监理工程师通知单

项目名称:平陆县 100MW 农光互补光伏发电项目

编号:ZHJL-JLTZ-PL-089

主题: 关于阳朝 26 区组件接地跨接线安装整改事宜

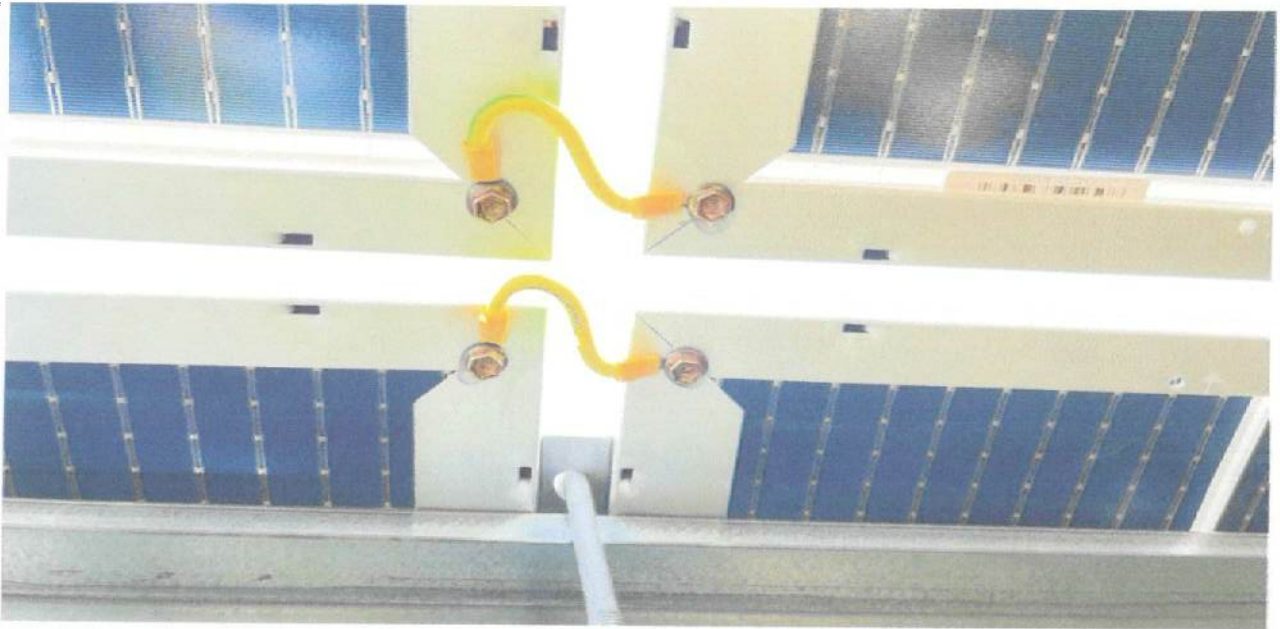
内容: 6 月 29 日监理工程师对阳朝 26 区电气施工质量检查, 现场发现该区域组件间黄绿接地线安装不规范, 接地端用自攻螺丝随意打在组件边框任意部位, 易引起组件受损和浸水漏电, 应配用合适的螺栓固定组件两接地孔。现要求贵司对电气施工班组进行施工技术交底, 并对现场问题全部整改后报项目部复查。

请贵司接到此通知后 3 日内将整改结果回复项目部复查
